第7.4.4.177図 (1) D-1 破碎帯 ボーリング調査結果 (2号炉原子炉建屋とD-1 トレンチの間) コア柱状図 (H24-B14-2孔)

第7.4.4.177図(2) D-1 破碎帯 ボーリング調査結果(2号炉原子炉建屋とD-1 トレンチの間) コア柱状図(H24-B14-2孔)

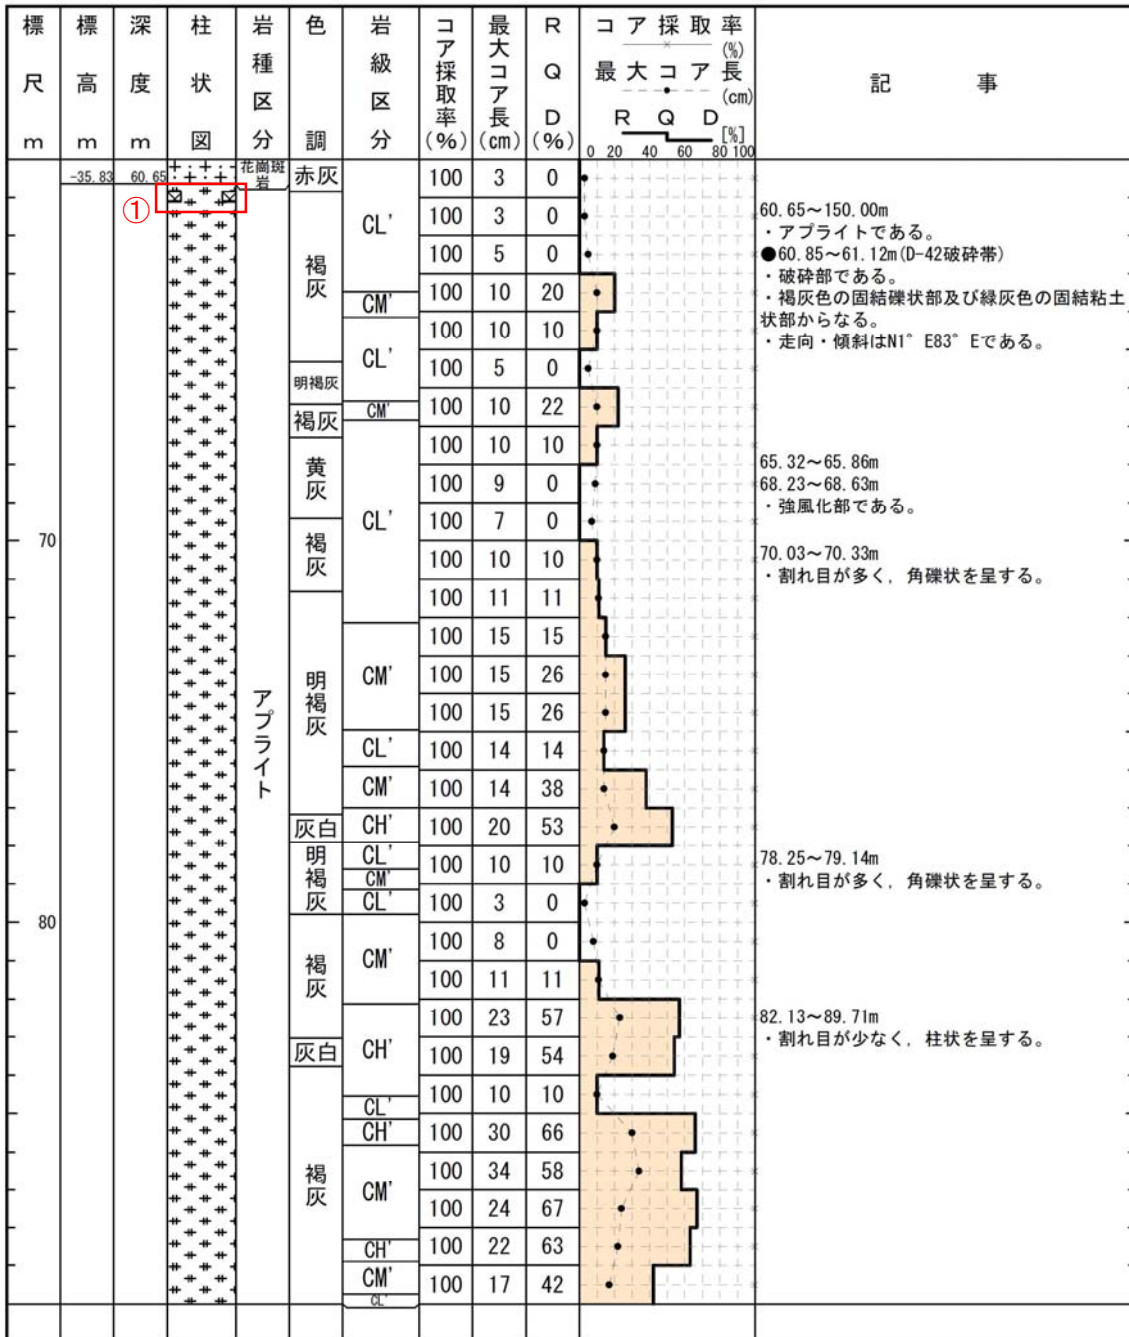
3-55(分類d)①
記事欄の記載変更に伴う変更。(破碎部模様の変更)

第7.4.4.177図(3) D-1 破砕帯 ボーリング調査結果(2号炉原子炉建屋とD-1 トレンチの間) コア柱状図(H24-B14-2孔)

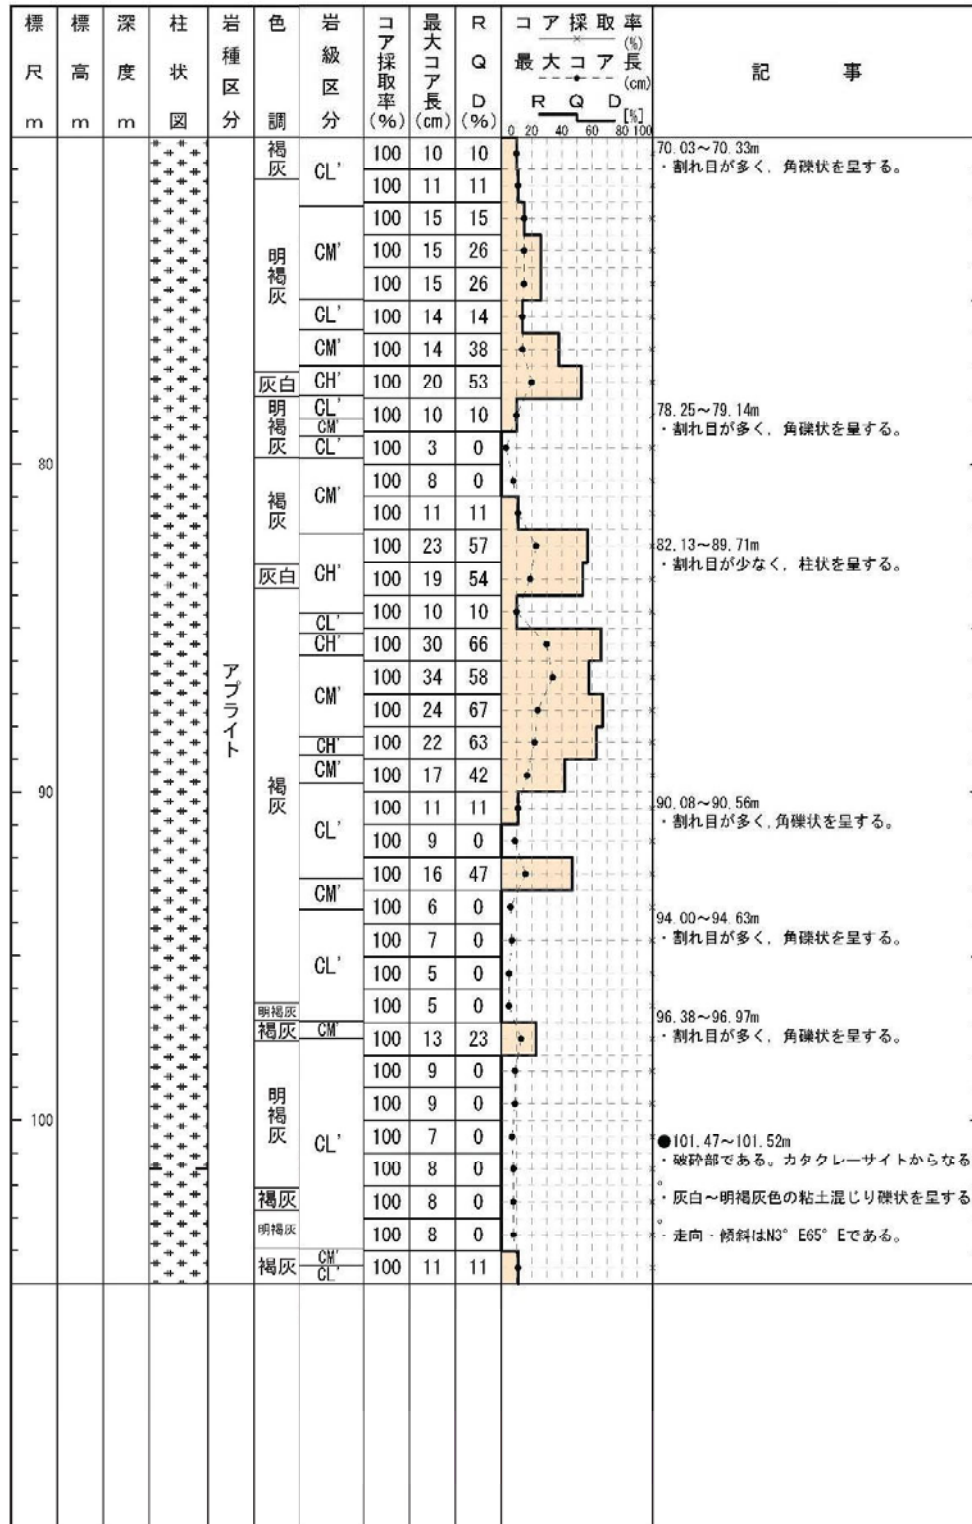
3-56(分類d)①
記事欄の記載変更に伴う変更。(破碎部模様の変更)

第7.4.4.178図(2) D-1破砕帯 ボーリング調査結果(2号炉原子炉建屋とD-1トレンチの間) コア柱状図(H24-D1-1孔)

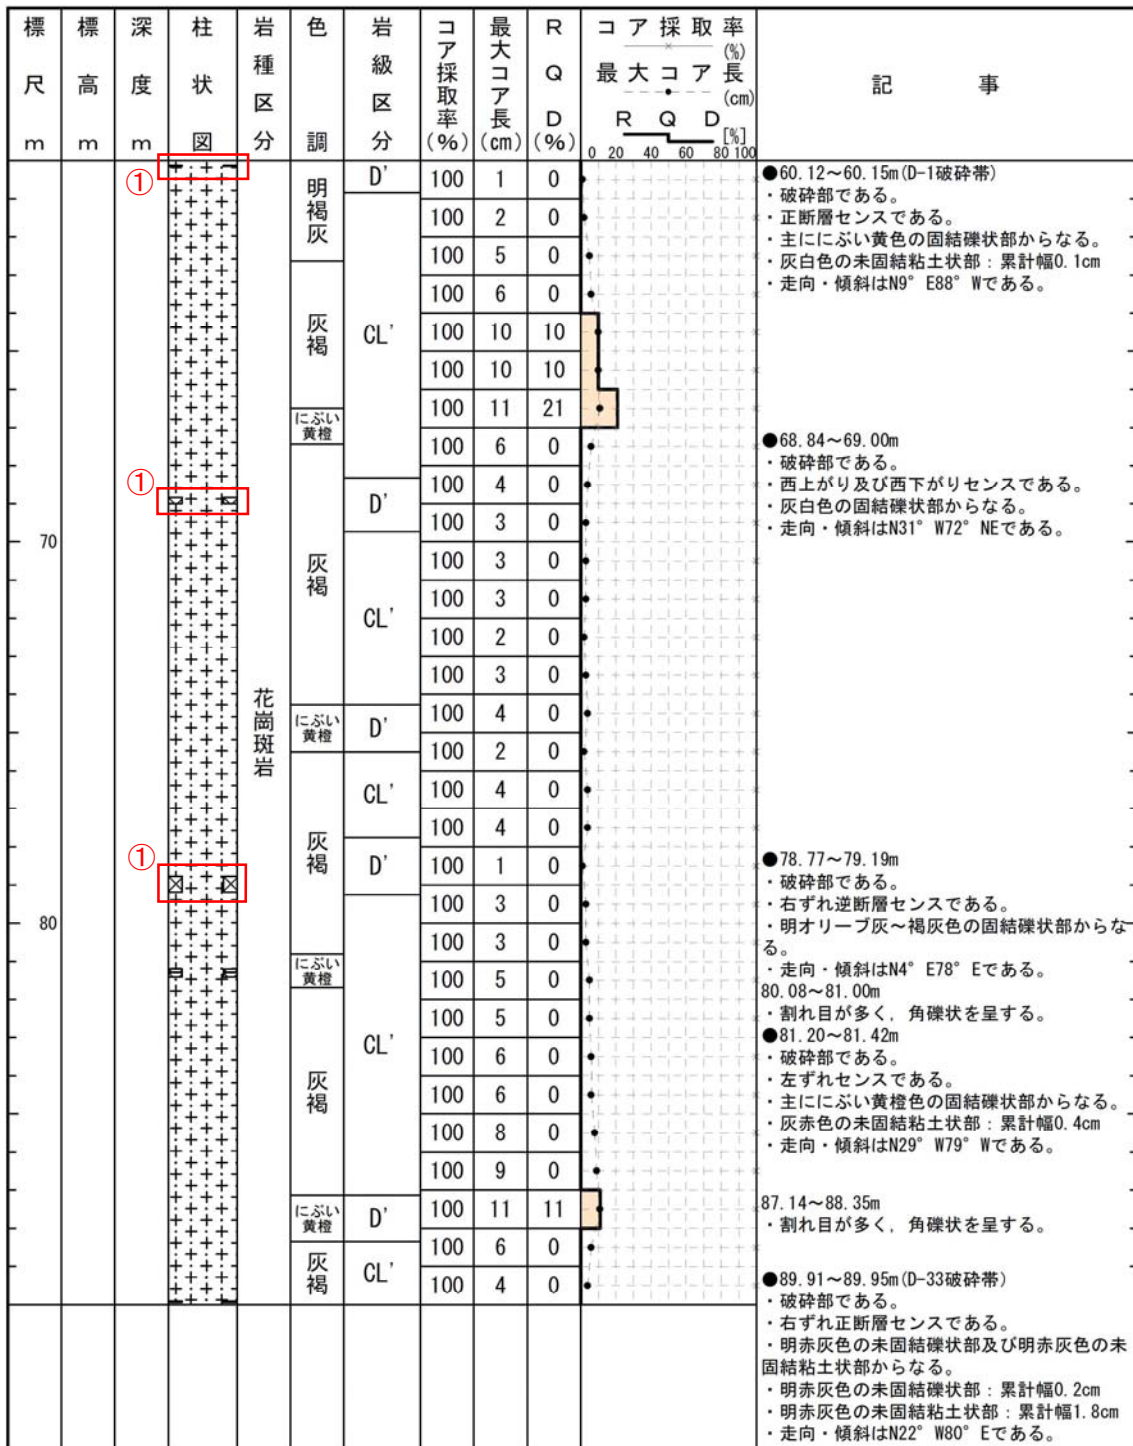
3-62~3-64(分類d)①

記事欄の記載変更に伴う変更。(破砕部模様の変更)

第7.4.4.168図 D-1 破碎帯 ボーリング調査結果 (2号炉原子炉建屋付近) コア柱状図 (H24-D1-2孔)

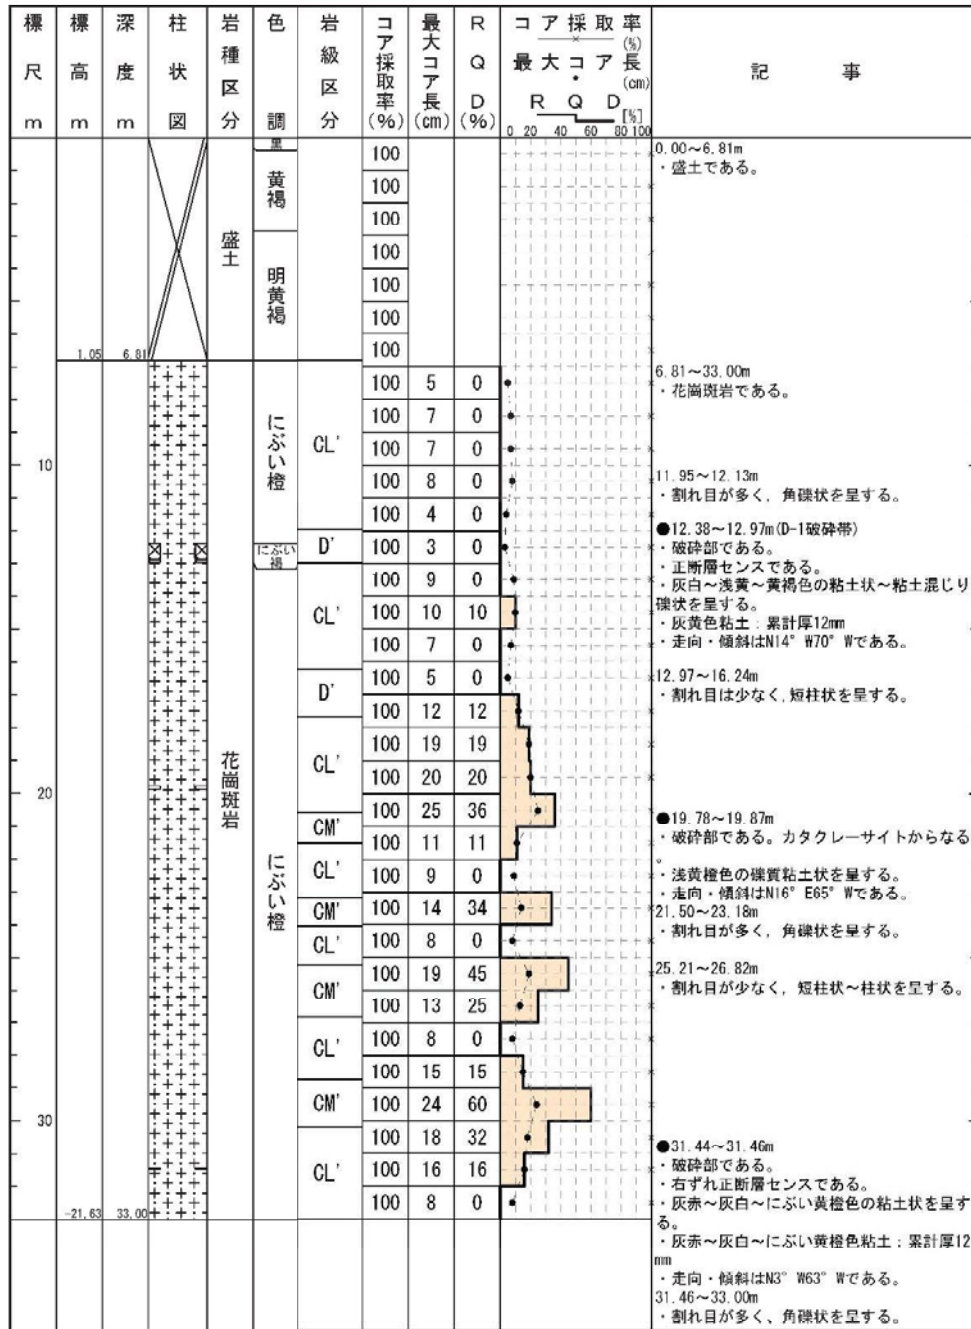
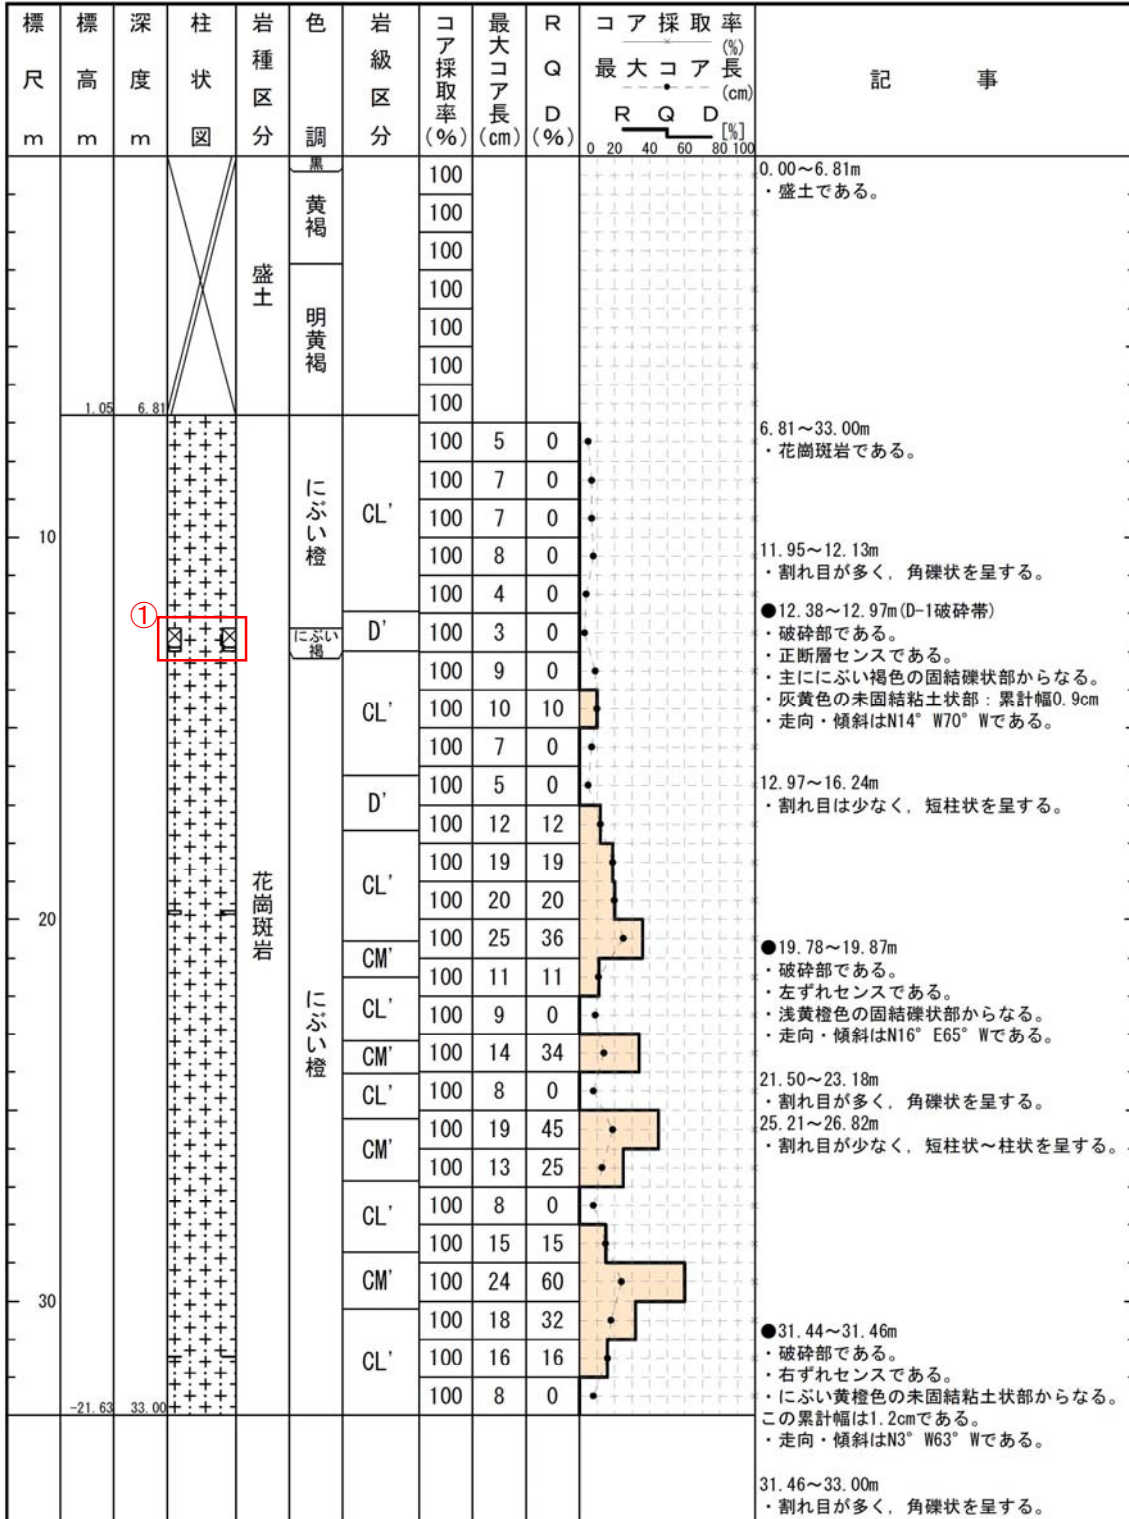
3-69(分類d)①
記事欄の記載変更に伴う変更。(破碎部模様の変更)

第7.4.4.169図 (1) D-1 破砕帯 ボーリング調査結果 (2号炉原子炉建屋付近) コア柱状図 (H24-D1-3孔)

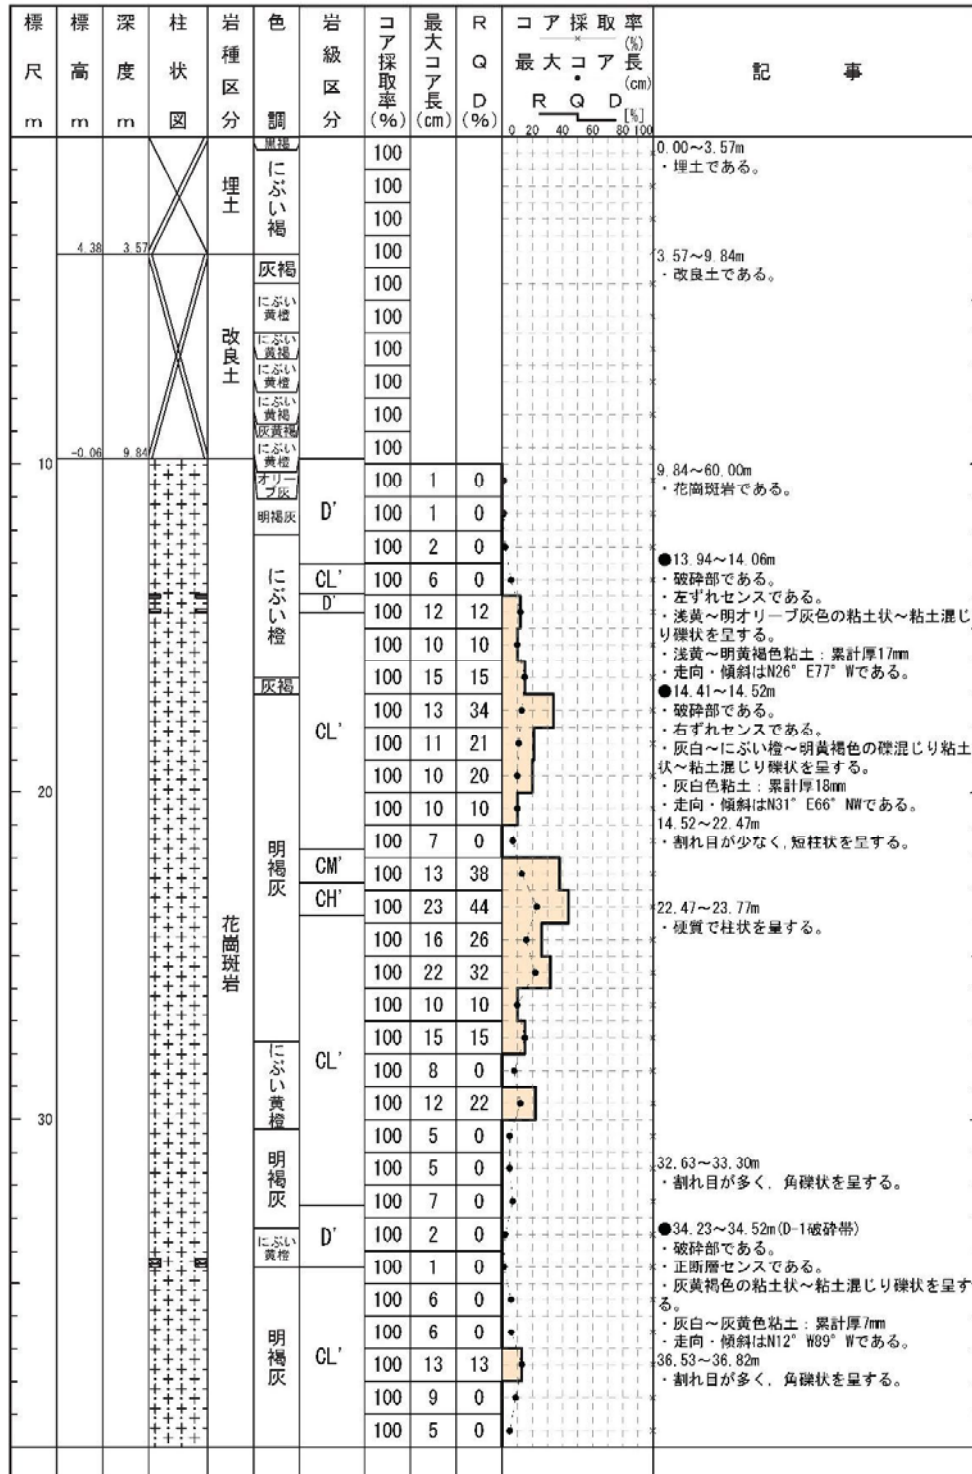
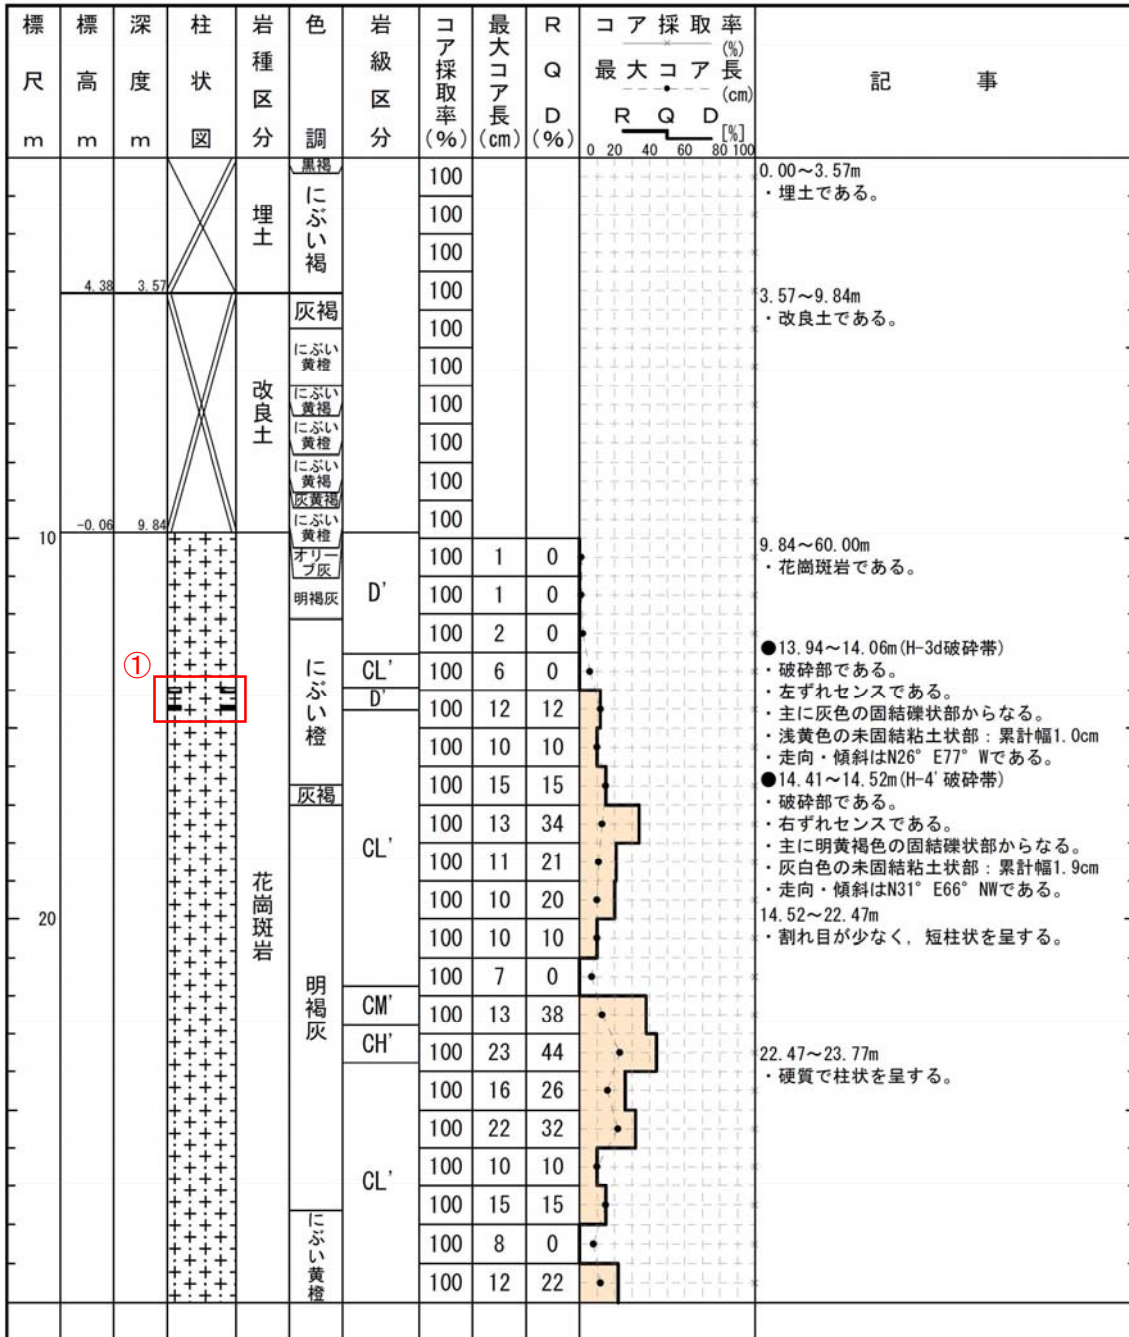
3-70(分類d)①
記事欄の記載変更に伴う変更。(破砕部模様の変更)
